连云港昌润香树湾嘉园
DESIGN SCHEME

2#配电房、3#配电房及消防水池、1-9#外窗、总图方案变更文本

2025年05月

关于香树湾嘉园2#配电房、3#配电房及消防水池、1-9#外窗、总图方案变更情况说明

3#配电房及消防水池 方案变更

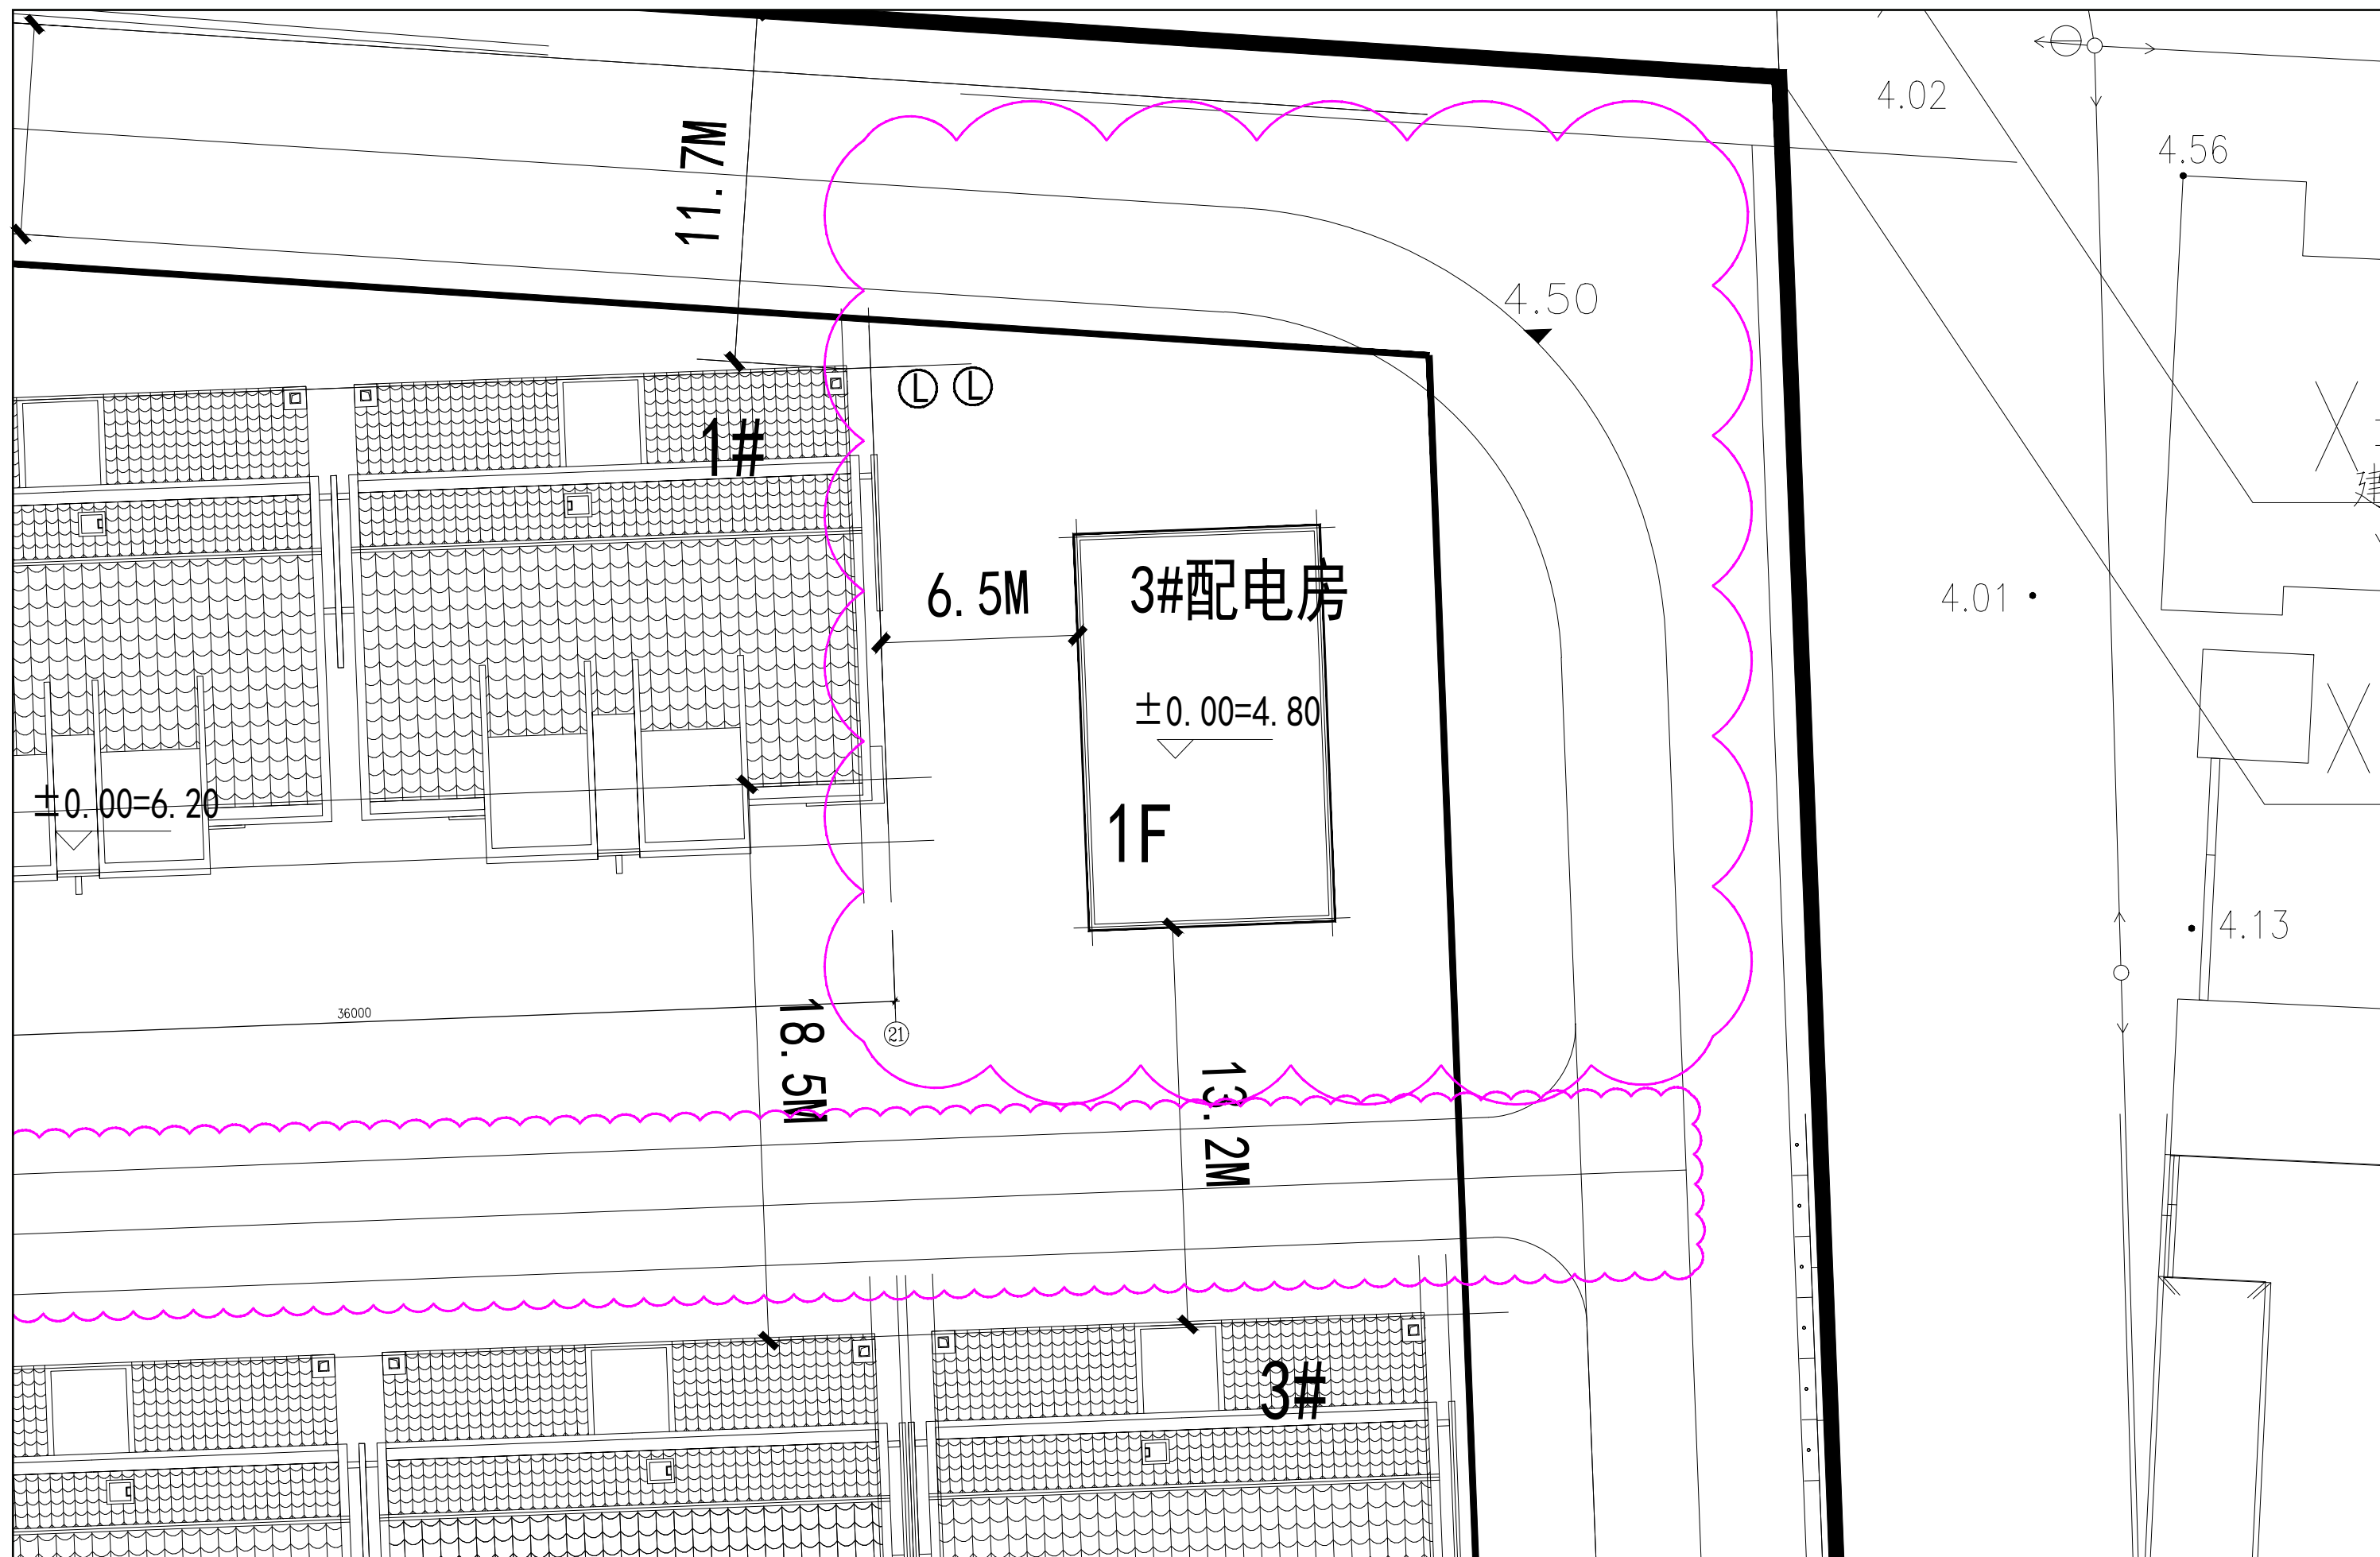
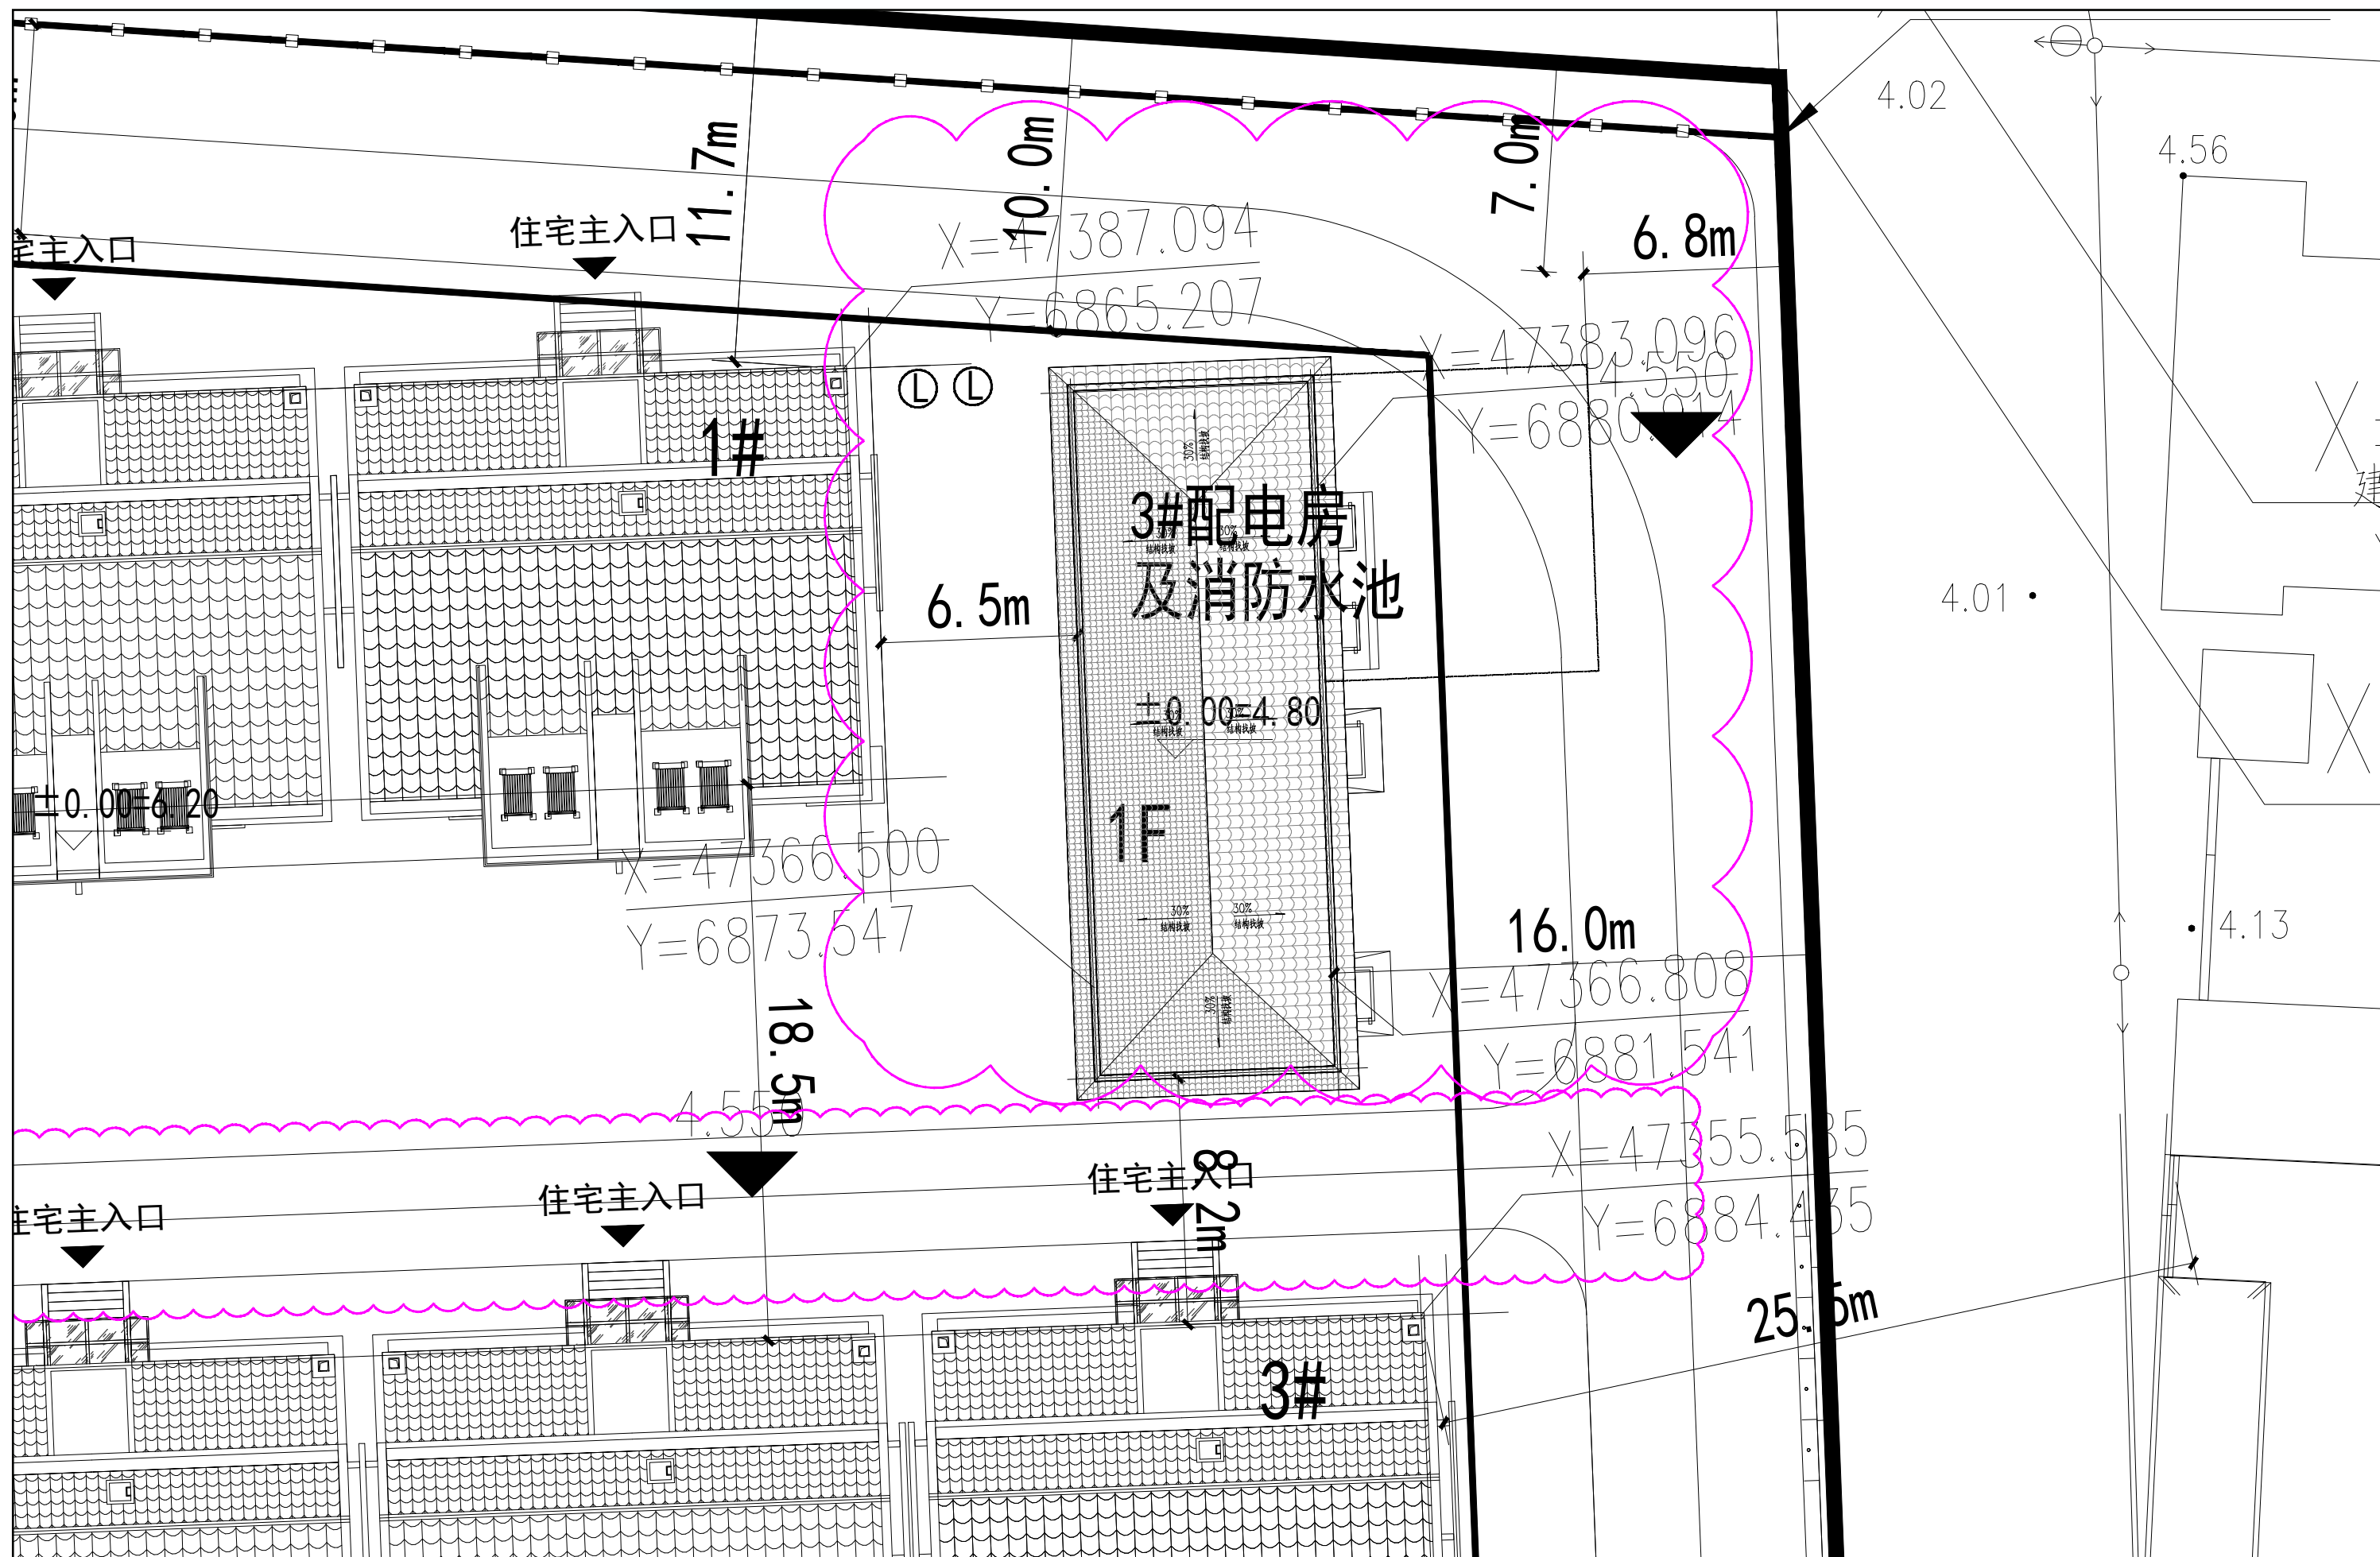
新增消防水池、新增消防水箱间与3#配电房合建，合并子项名称为3#配电房及消防水池。面积由原来的142.7变更为366.7平米，其中地上建筑为（计容）190.24平方米，地下建筑面积（不计容）为176.46平方米，建筑高度由原来的4.15米（平屋面）变更为5.2米（四坡屋面），占地面积由原来的142.7平方米变更为190.24平方米；
